Transformation partielle de la librairie UOPC en 4 logements

Avenue Gustave Demey 10-20, 1160 Auderghem

DEMANDE DE PERMIS D'URBANISME Note explicative - Complément 15-01-2026

Rez-de-chaussée : situation de droit

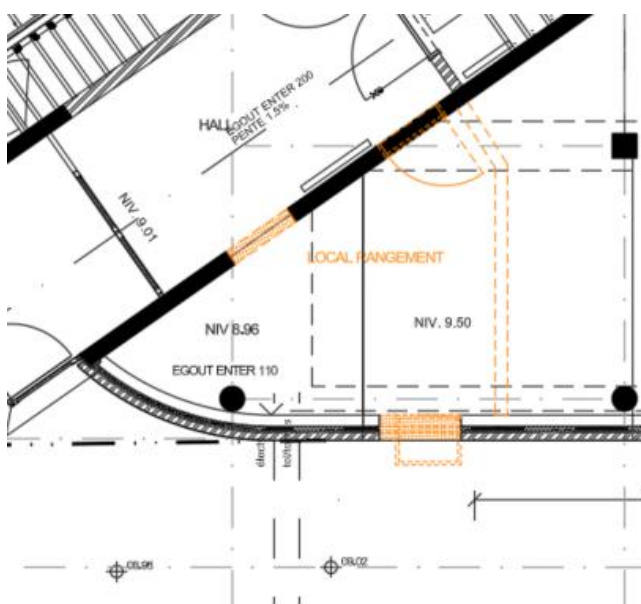
Lors de l'étude technique approfondie préalable à l'exécution, il est apparu que la réalisation de ce local, tel que prévu au permis, est **techniquement irréalisable**. En effet, le local projeté se situe à cheval sur deux niveaux distincts présentant une différence de niveau de **64 cm**, ce qui engendre d'importantes contraintes constructives, fonctionnelles et d'accessibilité incompatibles avec un usage adéquat pour le stationnement de vélos et de poussettes.

Par ailleurs, la partie triangulaire du volume concerné accueille un local électrique comprenant les tableaux et compteurs électrique de l'immeuble. Leur déplacement ou leur reconfiguration s'avérerait techniquement complexe, impliquerait des interventions lourdes sur les installations existantes et engendrerait des contraintes importantes en termes de sécurité, de conformité réglementaire et de continuité de service.

Rez-de-chaussée : situation existante à ce jour

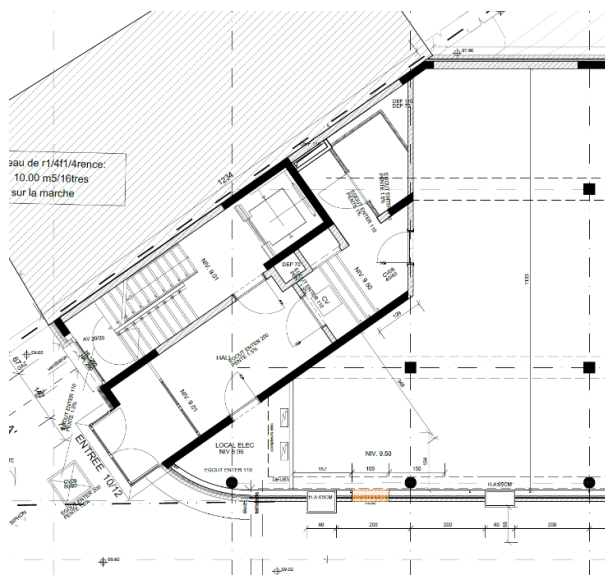
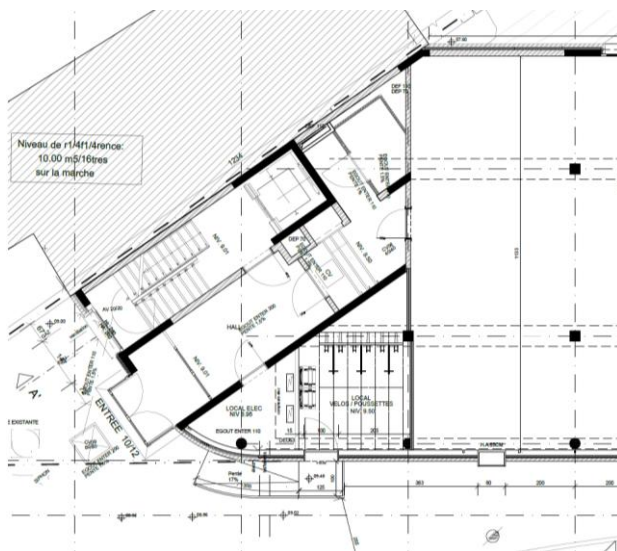
Dès lors, il est proposé de **revenir à la situation existante** et de regrouper l'ensemble des vélos dans un **local dédié, directement accessible depuis la rue**. Cette solution présente plusieurs avantages :

- une meilleure fonctionnalité et lisibilité du local vélos ;
- une accessibilité directe pour l'ensemble des logements, sans obligation de transiter par le hall d'entrée du bâtiment voisin ;
- une simplification technique et une meilleure conformité aux exigences de sécurité.

Ce nouvel espace dédié aux vélos et aux poussettes est aménagé, portant la capacité totale à six vélos.

Rez-de-chaussée : situation de fait – plan structurel

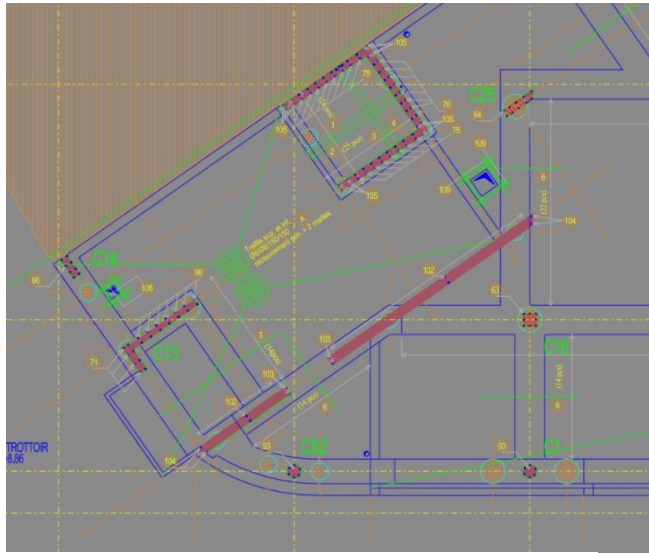
Pour mémoire : La création de ce local nécessite l'ouverture de la façade, Avenue Gustave Demey, afin de créer un nouvel accès. L'option d'un accès depuis l'intérieur du bâtiment a été étudiée mais s'est révélée techniquement infaisable : en effet, comme l'indiquent les plans structurels, le mur séparant le hall du local vélos/poussettes est un voile en béton, renforcé à son extrémité par des pieux, ce qui empêche toute ouverture sans compromettre la structure. Par ailleurs, la façade sur rue est bordée d'une poutre de sol, rendant également

impossible toute intervention dans le sol sans risque pour la stabilité du bâtiment. De plus, il existe une différence de niveau de 48 cm entre l'intérieur et le niveau de la rue.

Afin de préserver l'intégrité structurelle de l'édifice et de pallier cette différence de niveaux, la solution retenue consiste donc en l'aménagement d'une rampe sur l'espace public et la création d'une nouvelle ouverture dans la façade sur rue.

Situation de fait

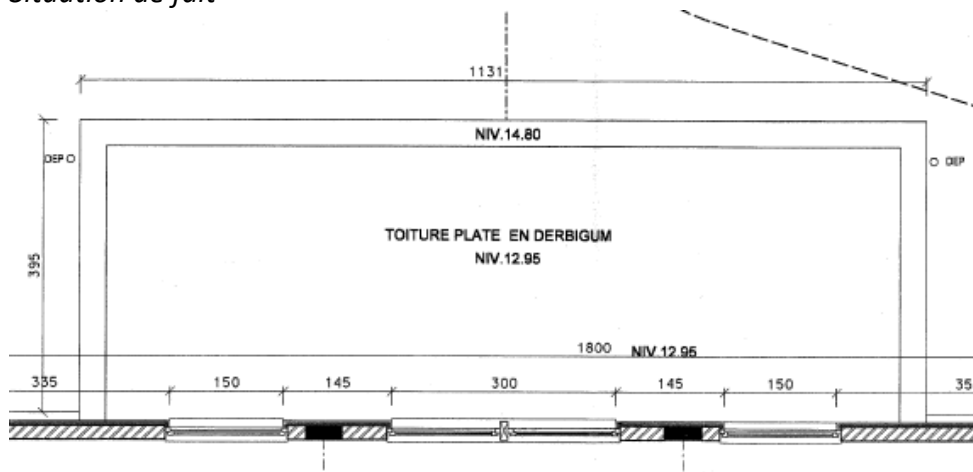
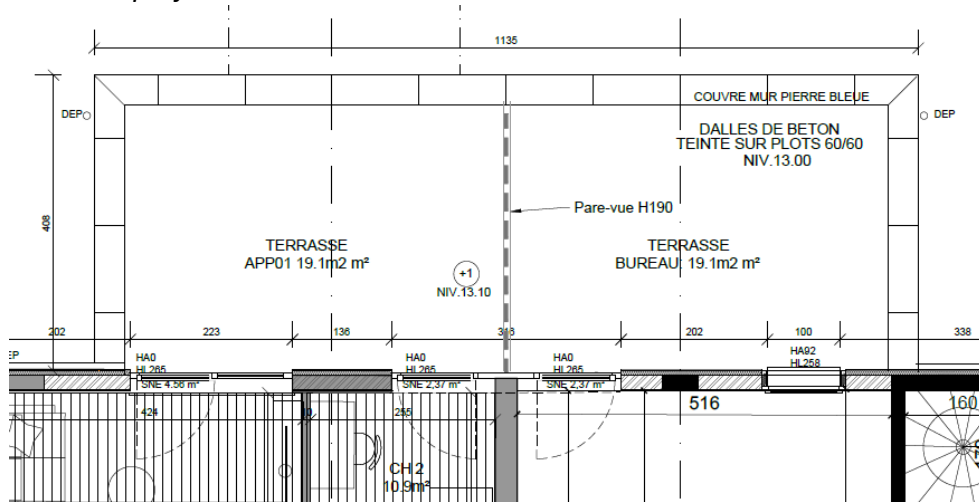
Dans la situation de fait cette terrasse est devenu une toiture plate non accessible.

Or, en réalité, il s'agit d'une terrasse accessible depuis la construction du bâtiment en 2006. L'erreur résulte de la dernière demande de permis introduite en 2024.

Nous souhaitons dès lors régulariser cette demande et réaffecter cette « toiture plate » en terrasse accessible au bénéfice des locaux attenants.

Situation de fait

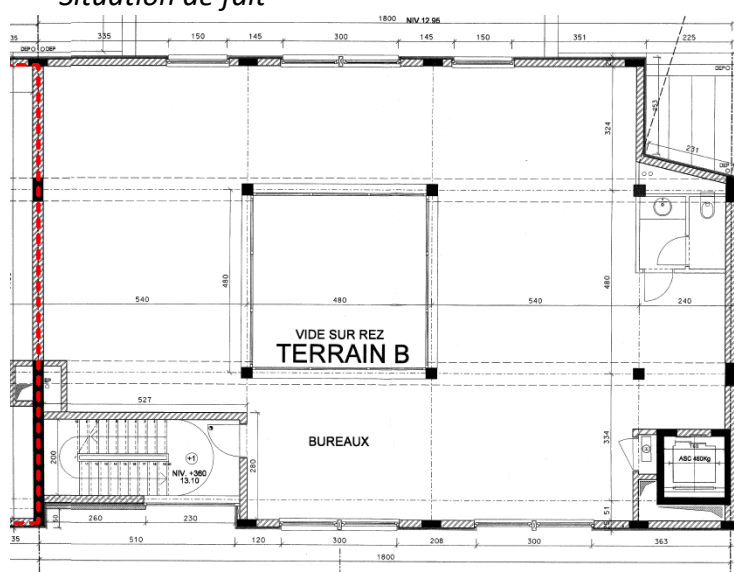
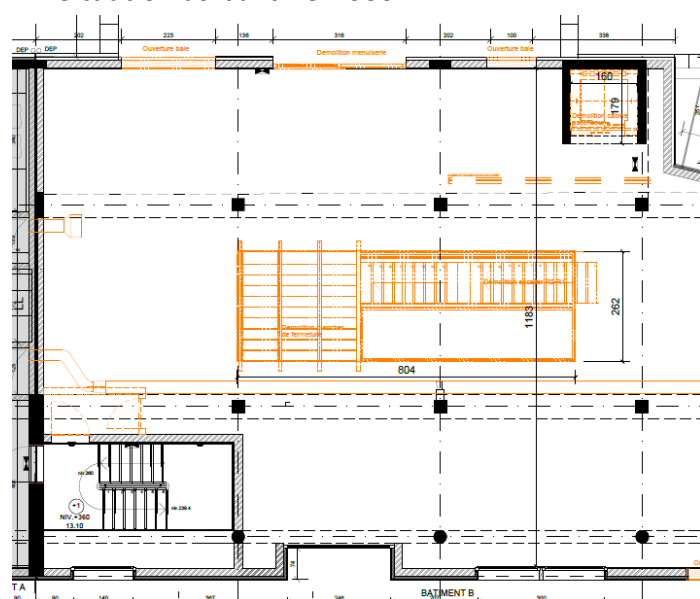
- l'ascenseur de la partie B est mal implanté et se situe en réalité en façade arrière ;
- la terrasse du R+1 y est représentée comme une toiture non accessible ;

- les locaux techniques au R+2 ne sont pas correctement dessinés ;
- le vide au rez-de-chaussée au niveau de la librairie n'est pas conforme aux dimensions réelles ;
- la structure type colonnes/poutres n'est pas conforme

- le local vélos est représenté à cheval sur deux niveaux du bâtiment, configuration qui n'est pas réalisable ;
- les croisillons de division des fenêtres sont manquants.

La présente demande se base sur les plans du dossier as-built du permis de construction et vise à assainir les informations relatives au bâtiment.
